改善箇所説明図

運転席下コントロールユニット及びインスト左ヒューズ

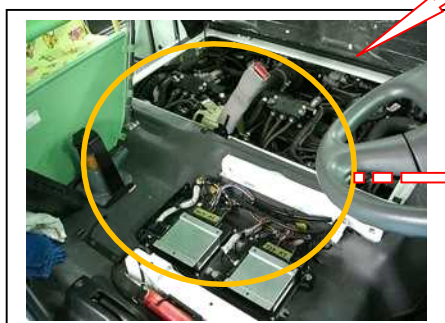
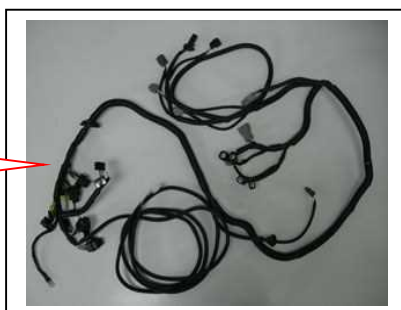
コントロールユニット及び E/ルーム間ハーネス交換

ヒューズ交換及び追加ハーネス

基準不適合発生箇所

LPG架装車のLPGエンジンコントロールハーネスにおいて、ヒューズ及び配線の許容電流値が不足している。そのため、LPGモードで高負荷、高回転域で走行した場合、ヒューズ容量を超える電流が流れ、ヒューズが断線して、走行中にエンストするおそれがある。

改善の内容

全車両、LPGエンジンコントロールハーネスを対策品と交換する。
